ユーザー様 ご説明資料

KeiganALI ver 1.10 ファームウェア アップデート内容

2023/9/1 株式会社 Keigan

1. ホーム画面の表示変更

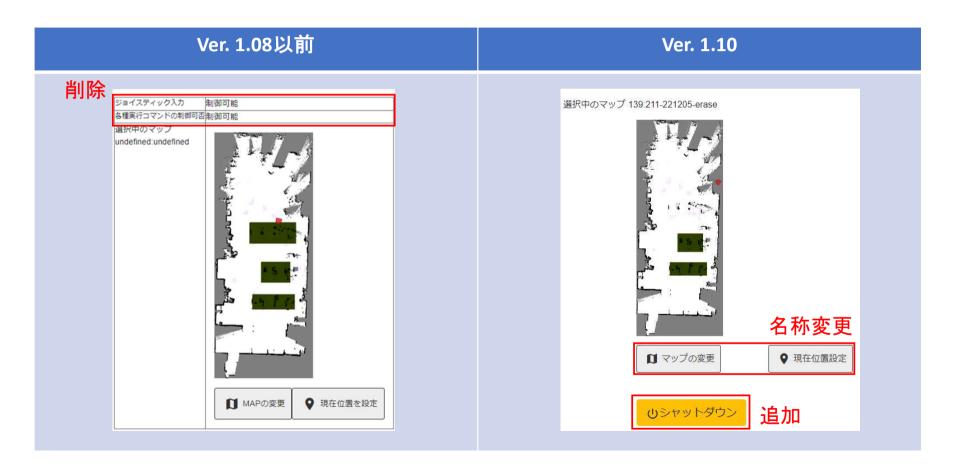
ホーム画面の不要な情報を削除し、表示を簡素化しました。また、シャットダウンボタンを追加しました。

2.マップ編集の機能追加

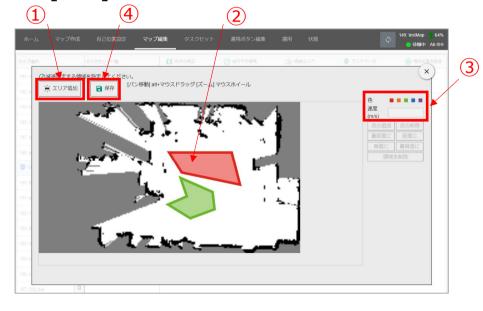
「減速エリア」、「ランドマーク」オプションを追加。

・減速エリア:領域による最大速度の変更

- 1. [エリア追加]ボタンを押し、減速エリアを追加(①)
- 2. 減速させるエリアの形状に設定(②)
- 3. 表示する色、速度を設定(③)
- 4. 「保存」ボタンを押し、減速エリア設定を保存。(④)

・ランドマーク:現在位置の設定、座標移動の地点設定に使用 手順

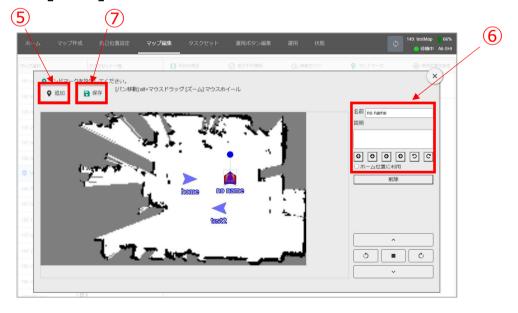
- 1. ALIをランドマーク設定位置へ移動
- 2. [追加]ボタンを押し、ランドマーク位置を設定(⑤)
- 3. 名前等を入力し、ランドマークを設定(⑥)
- 4. [保存]ボタンを押し、ランドマークの設定を保存(⑦)

3. 自己位置設定にランドマーク機能追加

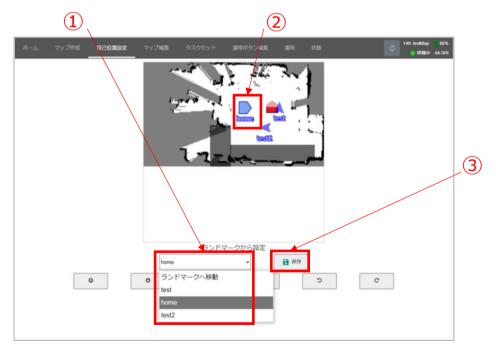
マップ編集画面で設定したランドマークを使用することで、現在位置を簡略に設定することが出来ます。

- 1. プルダウンメニューより、ランドマークを選択。(①)
- 2. 選択したランドマーク位置に、設定するALIの自己位置表示が移動(②)
- 3. [保存]ボタンを押し、自己位置表示が移動。(③)

4.状態画面の追加及び設定画面の変更

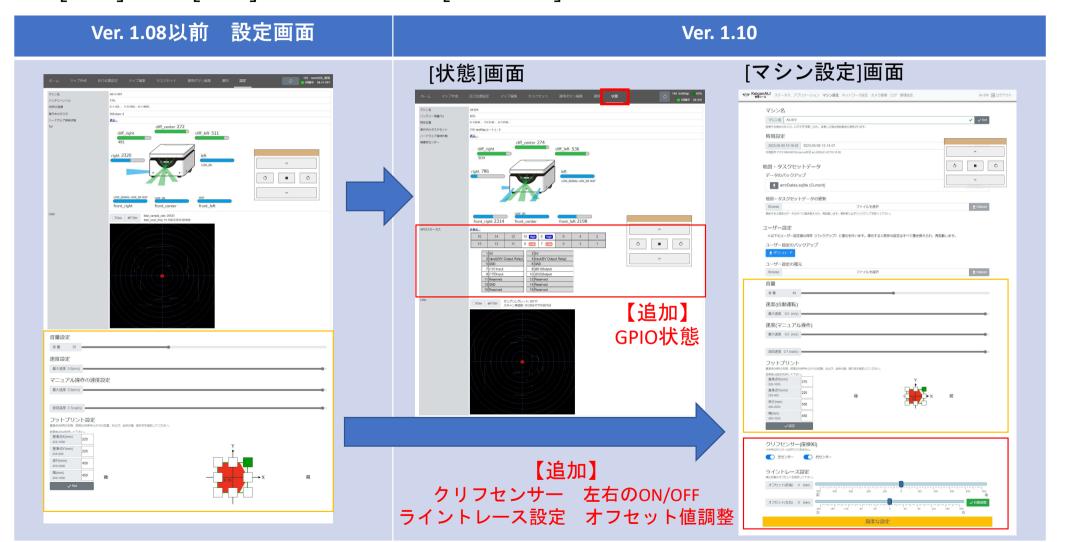
[設定]画面が[状態]画面と管理ツールの[マシン設定]画面に分かれました。

1. MQTTメッセージの送信タスク追加

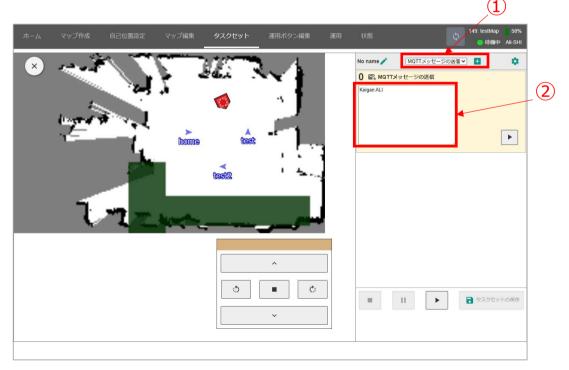
MQTTにて入力したメッセージを送信できるようにしました。

[MQTTメッセージの送信] タスクを選択して [+] ボタンでタスクを追加。(①)

追加されたタスクの入力スペースに、送信するメッセージを 入力します。(②)

2. 座標移動の座標設定方法および 障害物回避に新機能追加

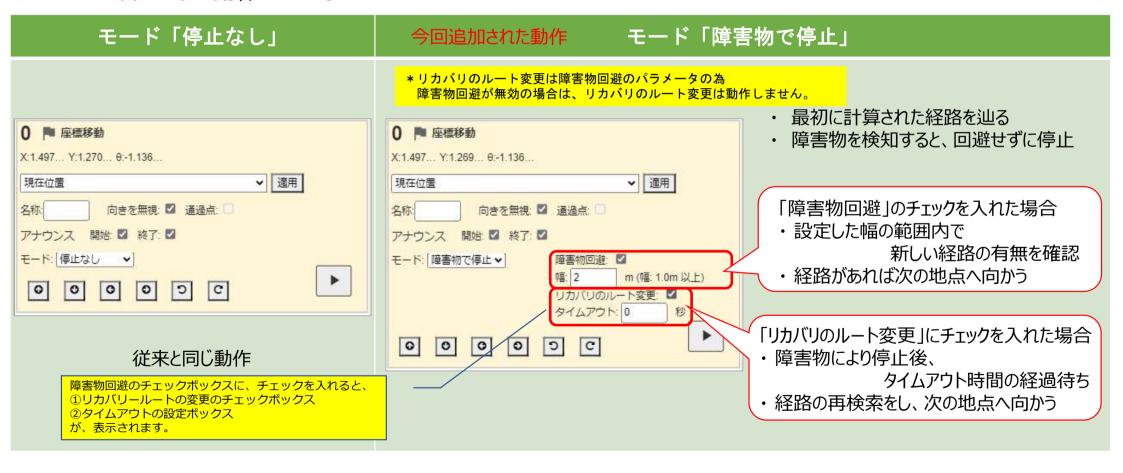
- 座標の設定に、「現在地」および「ランドマーク」を使用できるようになりました。
- 障害物を検知すると停止する「障害物で停止」モードを追加しました。

3. 経路移動に障害物回避機能追加

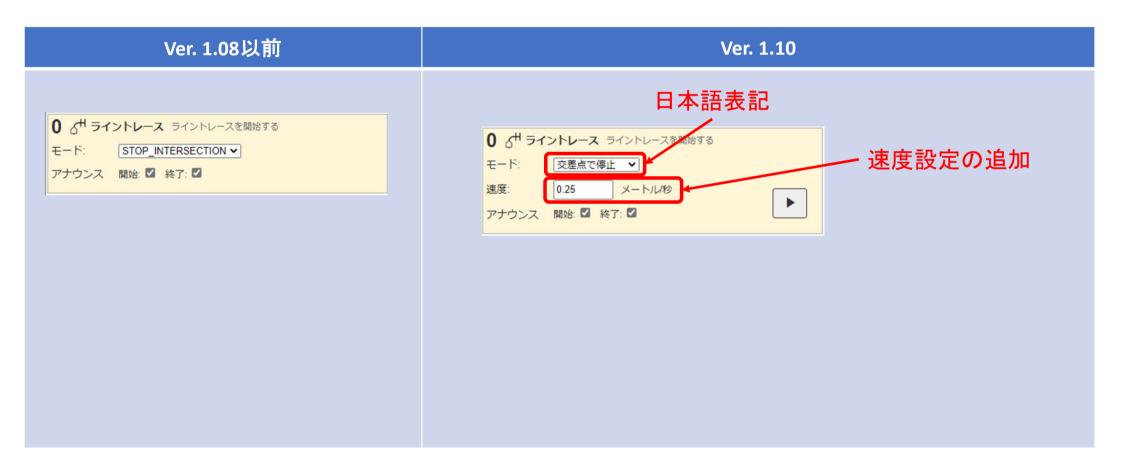
• 経路移動に「幅」オプションを追加しました。

1. ユーザ設定の保存・復元機能追加

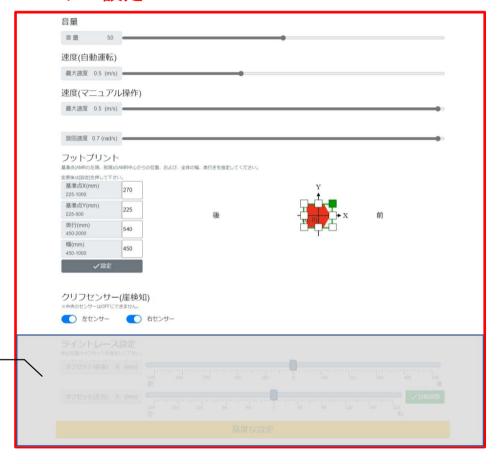
• マシン設定画面にユーザ設定の保存・復元機能を追加しました。

復元すると既存の設定はすべて書き換えられ、再起動します。

ライントレースの オフセット値は、 バックアップされません

2. マシン設定画面にライントレースゲイン設定追加

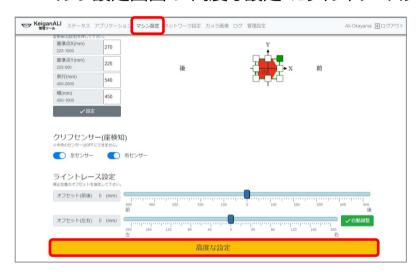
• マシン設定画面の"高度な設定"にライントレースゲイン設定を追加しました。

•17.4.6 ライントレースのゲイン値設定 本体に台車等を取付、重量物を積載した状態で、ライントレースに問題がある場合に、 ゲイン値を調整することにより、改善が、見込まれます。 通常使用時は、設定を、変更しないでください。 PIDの設定を変更する場合は、慎重に行ってください。 荷重の有無等により走行がフラつく等の問題がある場合は、速度を落とす等の運用にて、対応を実施ください。

3. ネットワーク設定のWi-Fi画面に固定IP設定追加

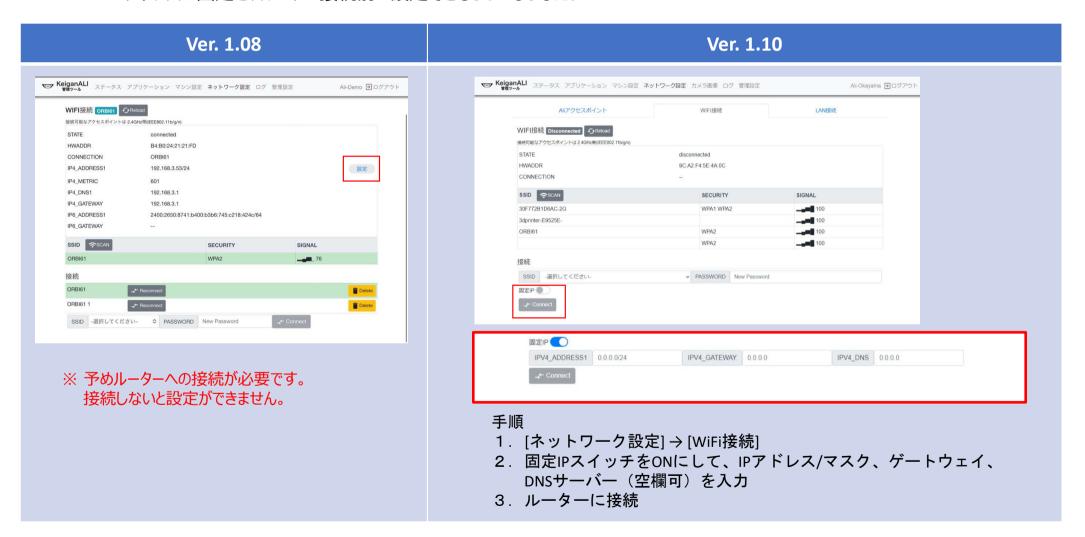
IPアドレスの固定を、ルーター接続前に設定できるようにしました。

4. ライントレース用カメラ画像の表示機能追加

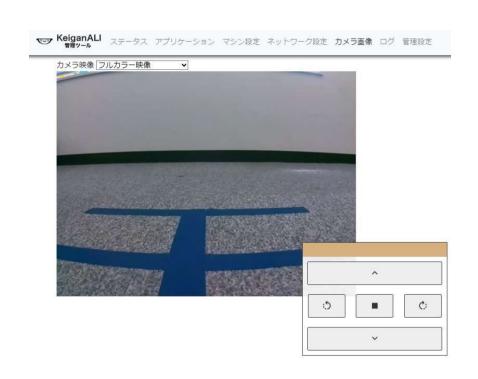
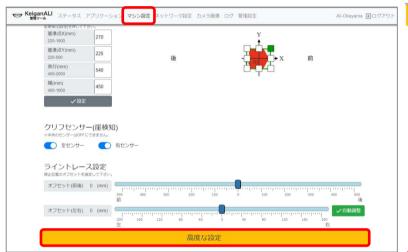
「フルカラー画像 | 「ライントレースマスク | 「ライントレース検出範囲 |

2.自己位置測位性能の改善②

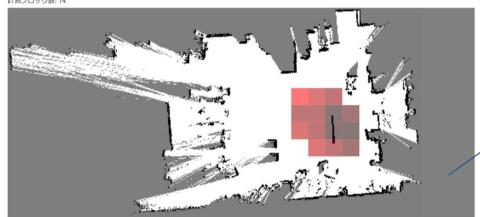
自己位置スコアの表示機能が、追加されました。

KeiganALI の座標移動および経路移動時における自己位置推定の精度を示します。

現場の環境が変わり、取得している地図との相違が大きいと、精度が低いスコアとなる可能 性が高くなります

走行中の KeiganALI について、地図上の位置と実際の位置にズレが発生している場合や、蛇 行する等動きに異変がある場合に、自己位置推定の精度が低くなっていないかの参考データ としてください。

本口グを参照し、動きに異変が発生した地図領域のスコアが低い場合、現場の環境と取得し ている地図に大きな相違がないか、ご確認ください。現場環境に合わせて再度地図を取得す ることで、自己位置スコアが改善される場合があります。
